Technical Service Bulletin (TSB) - VF73A9HC8EJ869190	
D1CW010KQ0 : Вер◆и◆ 2 от 21/04/2017	Аннулирует и замен◆ет документ от 30/03/2017
ДЛЯ : C4 PICASSO / C4 SPACETOURER (B78) И С СИСТЕМОЙ STOP AND START И ГЕНЕРАТОРОМ-СТАРТЕРОМ	
ПРЕТЕНЗИЯ КЛИЕНТА :	ДВИГАТЕЛЬ НЕ ОСТАНАВЛИВАЕТСЯ В РЕЖИМЕ STOP AND START, НА ПАНЕЛИ ПРИБОРОВ МИГАЕТ СИГНАЛИЗАТОР "ЕСО" - ПРИ НАЛИЧИИ КОДА НЕИСПРАВНОСТИ P1AA1 ИЛИ P1AA3 01
УСЛОВИЯ ВОЗНИКНОВЕНИЯ :	ПРОИЗВОЛЬНО ВОЗНИКАЮЩАЯ НЕИСПРАВНОСТЬ

Рисунок : D1CW00AD

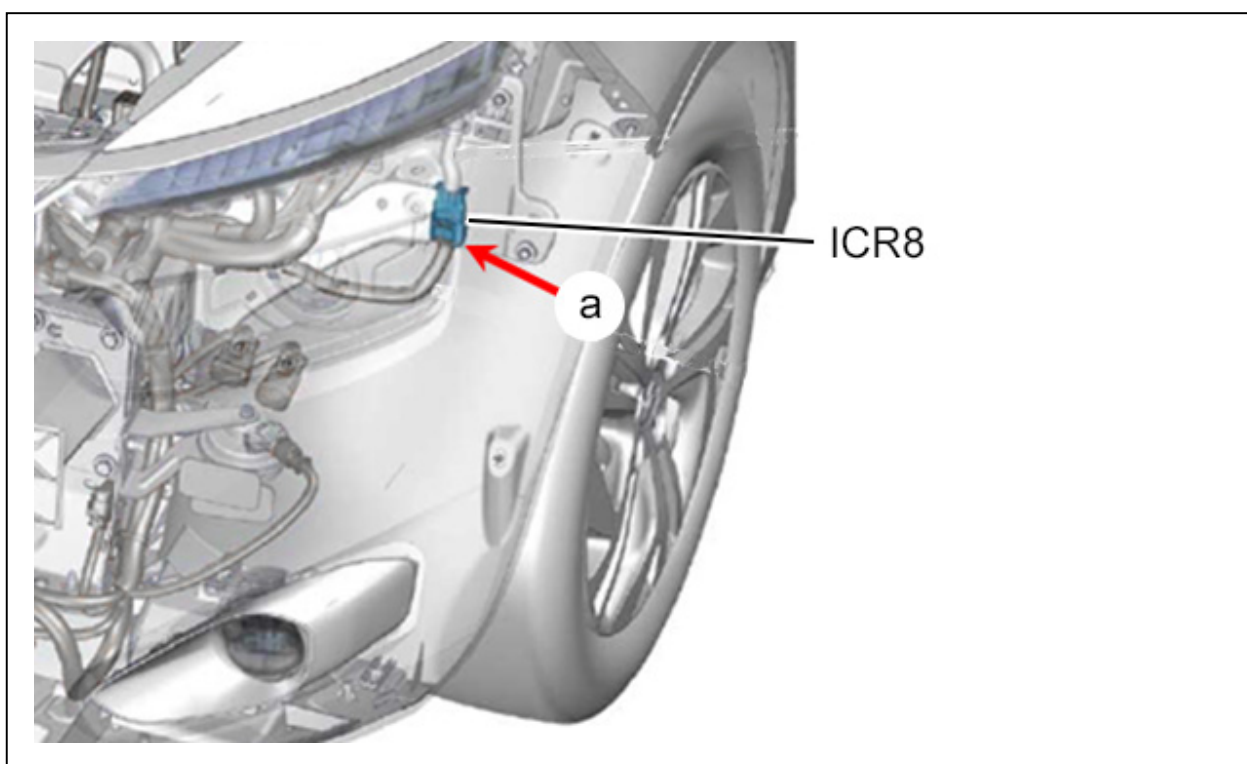
Попадание воды в соединение ICR8 (в "а").

Очистить внутренность разъема со стороны главного жгута проводов.

Заменить жгут проводов дополнительный к главному.
